CIRCULAR N° 16

LICITACIÓN PÚBLICA INTERNACIONAL N° 1600160400 - CONTRATACIÓN DE SERVICIOS DE REMEDIACIÓN AMBIENTAL EN PLANTA LA TEJA.

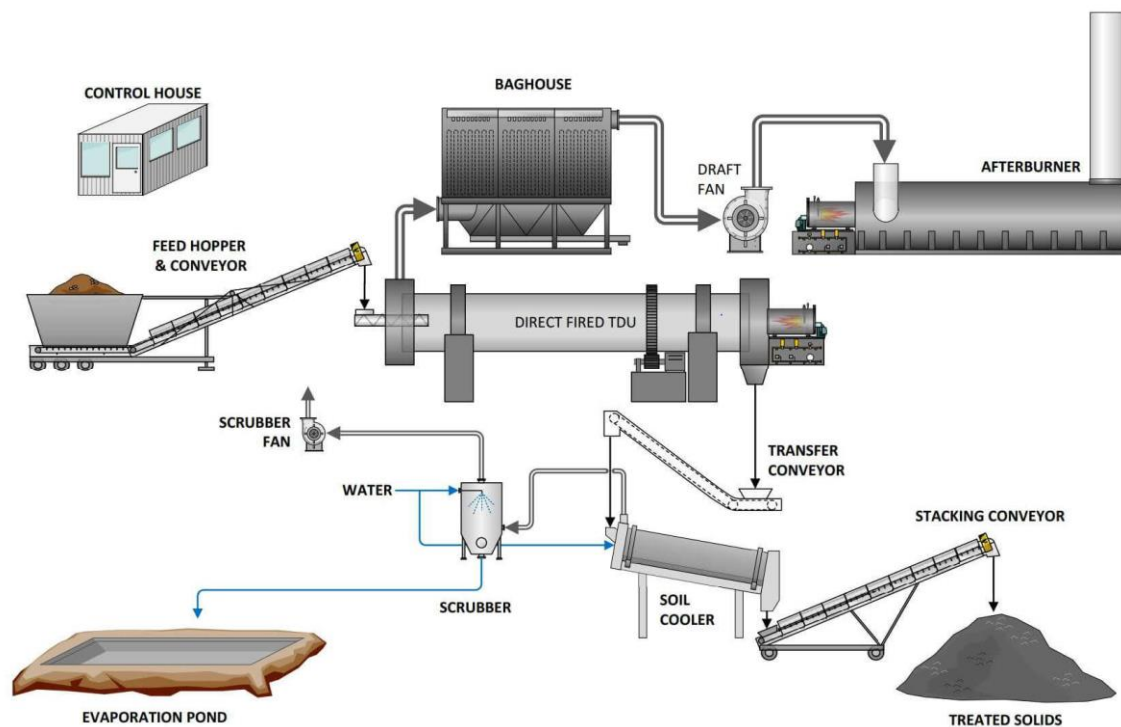
Consulta 7: tratamiento de suelo con desorción térmica – Equipos y Operación necesarios. El tipo de suelo, el rango de concentración de hidrocarburos (medio y pesado) y los niveles de concentración existentes, nos confirman que mediante la técnica del lavado de suelo no se consigue el objeto de la licitación. La técnica de remediación de desorción térmica con plantas semimóviles es la adecuada en este caso de ANCAP.

La aplicación de esta técnica se aplica con plantas que calientan el suelo a una temperatura entre 300 – 400°C en un horno rotatorio para movilizar los hidrocarburos a la fase gaseosa. El gas de proceso será limpiado por un filtro de polvo y un quemador – ver esquema.

Para poder operar una planta de desorción térmica con la capacidad requerida para este proyecto, se requiere una superficie de aprox. 60 x 30 m = 3'000 m².

Complementario a la planta, es necesaria la excavación de suelo y el apilado en montículos de cierto tamaño. Para el almacenamiento temporal y pretratamiento (separación de basura, escombros, metales etc.) del suelo excavado, también se requiere un área en la zona 1 de aprox. 2'000 m².

Pregunta 1: Solicitamos nos comuniquen todos los requisitos y/o permisos de seguridad y ambientales para la instalación y funcionamiento de este tipo de plantas. Asimismo, y respecto a los permisos si los hubiera, el plazo a considerar para obtenerlos.

Pregunta 2: Hemos identificado instalar la planta y trabajos complementarios de almacenamiento temporal y montículos de cierto tamaño, en la Zona 1. Dentro de ella, solicitamos considerando las áreas mencionadas precedentemente, se nos indique los más aproximado posible el lugar donde ANCAP permitirá la instalación y operación de esta planta.

Respuesta: Para la construcción y para el funcionamiento de dicha obra se debe cumplir con toda la legislación vigente en materia de seguridad del trabajo sin excepciones.

Con respecto a permisos de trabajo internos de ANCAP se informa que nuestros procedimientos determinan que de acuerdo al área en donde se ejecutarán las tareas se realizará por parte de ANCAP un permiso de trabajo (CIS) o una Liberación de Área (LA).

En las tareas de instalación de la planta propuesta, la empresa contratista deberá contar con la presencia permanente durante el horario laboral de un Técnico Prevencionista (registrado en el MTSS).

Para que las tareas puedan autorizarse por medio de una Liberación de Área, las fuentes de ignición de la planta (horno, equipos eléctricos, etc.) deberían estar fuera de áreas clasificadas definidas por API 500, es decir:

- Por lo menos a 30 metros de equipos de proceso.
- Fuera de envallados de tanques de almacenamiento de inflamables.

A tales efectos, algún sector a definir del Área 1 sería el sitio más adecuado.

En cuanto a aspectos ambientales, las propuestas técnicas de la/s empresa/s que resulten adjudicataria/s, se pondrán en conocimiento de DINACEA (Ministerio de Ambiente), que podrá eventualmente realizar observaciones que deberán ser tenidas en cuenta por la/s empresa/s.
